NOTA TECNICA

Oggetto della richiesta di valutazione preliminare

Con nota prot. CDG-0436043-P del 13/08/2018, acquisita al prot. DVA-19314 del 27/08/2018, la Società ANAS S.p.a. – Area Compartimentale Veneto ha presentato istanza ai fini dello svolgimento della procedura di Valutazione preliminare, ai sensi dell'art. 6, comma 9, del D.Lgs. 152/2006 e ss.mm.ii. per l'intervento *"Realizzazione dell'intersezione a rotatoria in località Valli di Chioggia al km. 94+200 della SS 309 "Romea" "*

Figura 4: Carta dell'uso del suolo (Fonte: Allegati alla Lista di controllo)

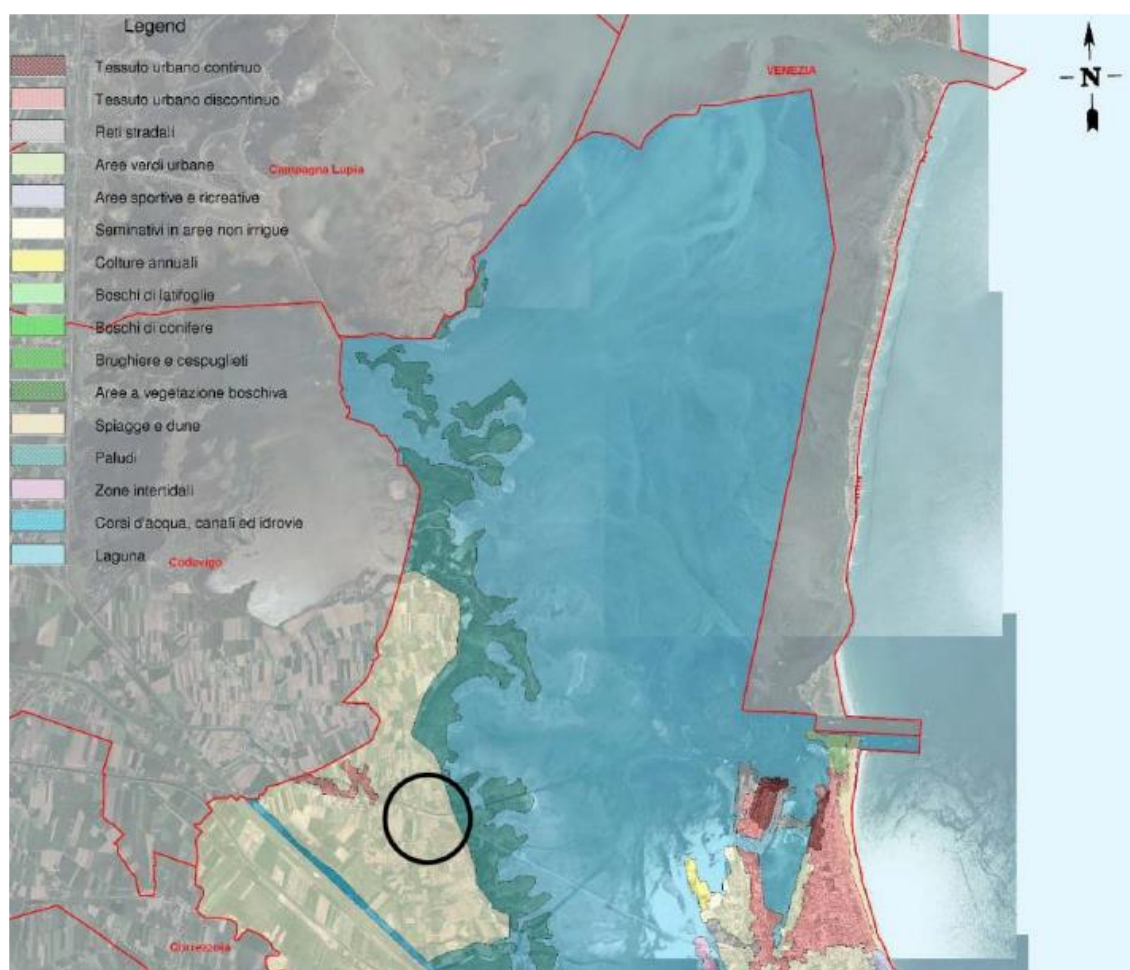
L'uso del suolo è prevalentemente costituito da seminativi.

Figura 5: Fotoinserimenti (Fonte: Allegati alla Lista di controllo)

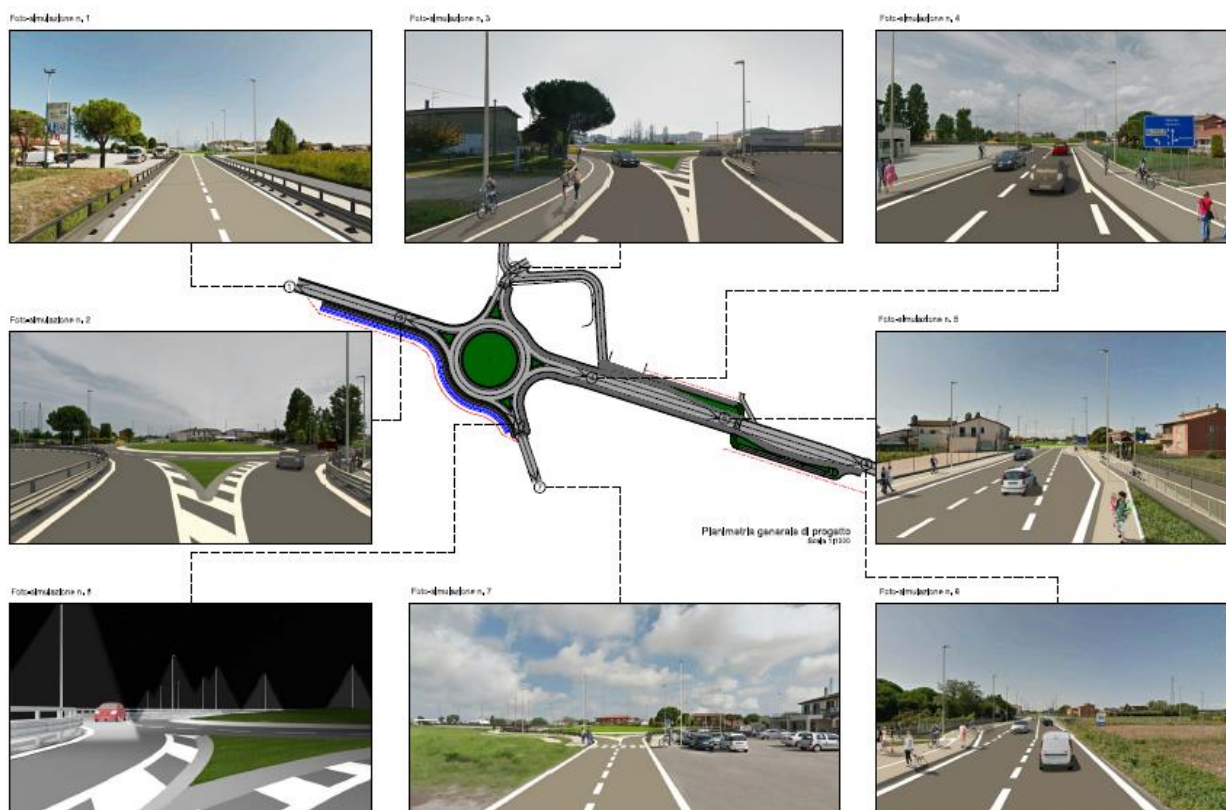
La relazione paesaggistica riporta le motivazioni per le quali la realizzazione dell'intervento in progetto non modificherà sensibilmente lo stato dei luoghi:

- L' intervento è puntuale e si trova in area già urbanizzata;
- L' intervento non comporta modifica o variazione della struttura morfologica ed antropica esistente; prevede sbancamenti che verranno successivamente ricoperti con materiale erboso;
- Data la localizzazione e le dimensioni, l' intervento non incide sulla funzionalità ecologica, idraulica ed idrogeologica dell' area;
- Data la sistemazione dell' intersezione esistente, non vi saranno modifiche dell' assetto percettivo del luogo sia nei riguardi della visibilità per i veicoli che per lo scenario panoramico del sito.
